INFORME DEL CONTROL CONCURRENTENTE
N° 6901-2020-CG/GRAN-SCC

**“EJECUCIÓN DE LA OBRA CREACIÓN DEL SERVICIO
DE PROTECCIÓN EN RIBERAS DEL RÍO CASMA
VULNERABLE ANTE EL PELIGRO, EN EL SECTOR CASA
BLANCA – HUALGAYOC, DISTRITO DE CASMA,
PROVINCIA DE CASMA, DEPARTAMENTO DE ÁNCASH”**

**HITO DE CONTROL N° 1 - EXPEDIENTE TÉCNICO
APROBADO**

FOTOGRAFÍAS N°s 1 Y 2
VISTA DE LOS BORDOS EXISTENTES, CONFORMADOS Y EN AFIANZAMIENTO

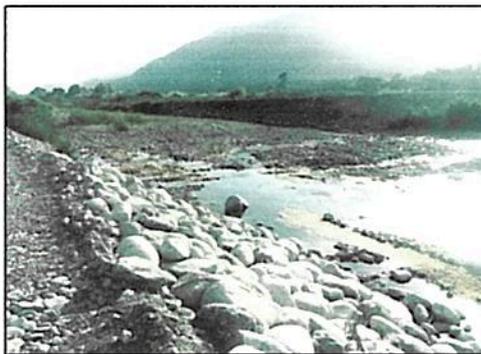
Es de precisar que, en el expediente técnico aprobado por la "Entidad", no se acredita que los terraplenes⁵ o diques preexistentes, requieran ser modificados o variados, sin embargo, los planos topográficos de dicho expediente señalarían lo contrario, y es que dicha estructura, construida el 2018 por el Programa Subsectorial de Irrigaciones (PSI), para efectos de prevención, a la fecha existe y se encontraría en proceso de afianzamiento, tal como se muestra a continuación:

FOTOGRAFÍA N° 6
VISTA DEL SECTOR CASA BLANCA Y EL RIO CASMA, INDICANDO LA DISTANCIA DEL ANCHO DE CAUCE EXISTENTE.

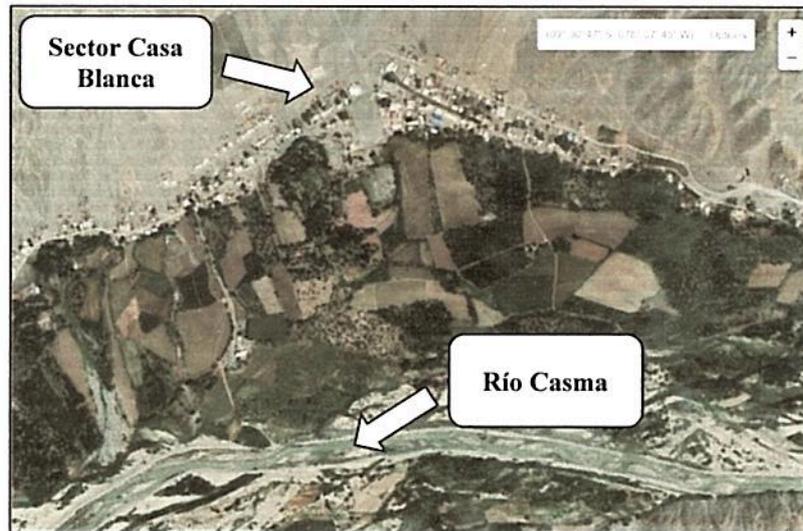
Al respecto, se advierte que, según los planos del expediente técnico, se proyecta reducir el ancho del cauce, que según los planos del expediente aprobado, indican un ancho típico de 50m, medido en el vértice de la parte superior de la corona del dique y 43.55m, medido en la parte media del dique señalado, a lo largo de todo el proyecto, entre ambas márgenes del río; sin embargo, ello pondría en riesgo su estabilidad, al reducir las dimensiones de dichos bordos preexistentes y el ancho de la sección establecida en el Perfil del proyecto.

Sobre la particular y según las fotografías adjuntas de los portales earthexplorer.usgs.gov y Earth.google.com, donde se muestra la localidad de Casa Blanca, sector río Casma, es de señalar que se ha verificado las medidas en algunos tramos de la defensa riverañá existente, dichas medidas han sido obtenidas en el vértice de la parte superior de la corona del dique. Según fotografías adjuntas.

De la misma manera que la indicada en la fotografía n.° 6, se ha realizado las mediciones, en las fotografías satelitales correspondientes, cuyos resultados presentamos según cuadro adjunto:

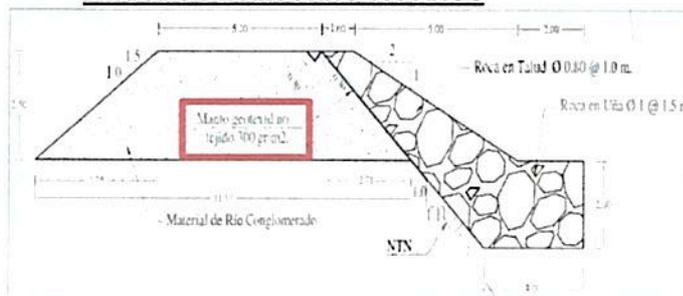
Sin embargo, los cálculos del diseño hidráulico y estructural, según las hojas correspondientes se realizaron con un Caudal de 217,12 m³/s, distinto a cualquiera de los anteriores que se habían presentado y justificado, como se puede observar a continuación:

De lo mencionado anteriormente, podemos verificar que los diseños hidráulicos y estructurales del dique enrocado se han realizado para un caudal de 217,12 m³/s, diferente al caudal del estudio hidrológico, y diferente a los enunciados en los items del expediente técnico, y cuyo valor no presenta ningún cálculo y/o sustento específico; lo cual podría afectar el diseño del dique señalado, generando el riesgo de la reducción en su vida útil y una posibilidad de falla, ante una avenida máxima.
Sobre el diseño estructural:

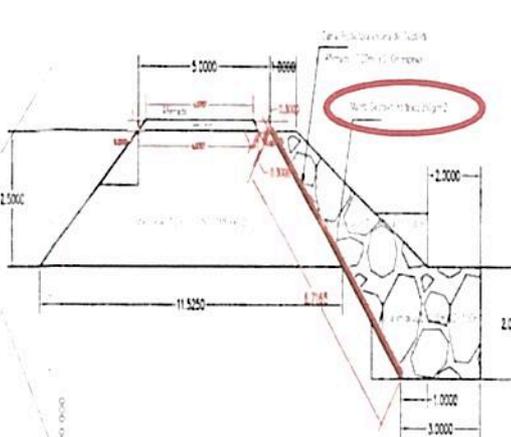
Al respecto el expediente técnico aprobado por la "Entidad", en el numeral "7.- Meta física", indica que se ha considerado la colocación de 96 410,66 m² de geotextil no tejido de 300 gr/cm², el que se muestra en la sección típica, de acuerdo al siguiente detalle:

"El geotextil no debe colocarse en taludes de pendiente superior a 2.5H:1V, a menos que se diseñen y construyan sistemas especiales de anclaje y se diseñe un geotextil suficientemente resistente para soportar esfuerzos que se generan en la dirección de la pendiente." (Énfasis agregado)

En ese sentido, el uso de geotextil como filtro para el dique enrocado, no presenta justificación, ya que el talud considerado, según planos, para el terraplén sobre el cual se le extenderá, es de 1V:1.1H, mayor a 2.5H:1V; y no se verifica que se haya realizado ningún diseño de geotextil, para soportar los esfuerzos que se generarían en la dirección de la pendiente, así como el diseño de sistemas especiales de anclaje.

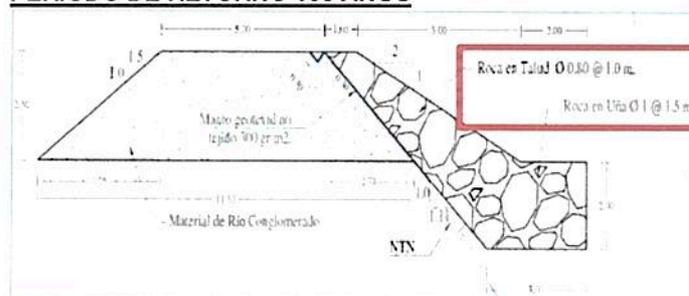
La roca provendrá de la cantera Choloque, con rocas seleccionadas de diámetro y medio de un metro y peso específico de 2.75 Tn/m3.

Roca con un peso específico de 2.75 Tn/m³, peso de 2,750 kg/m³, se adjunta los ensayos de laboratorio. (Énfasis agregado)
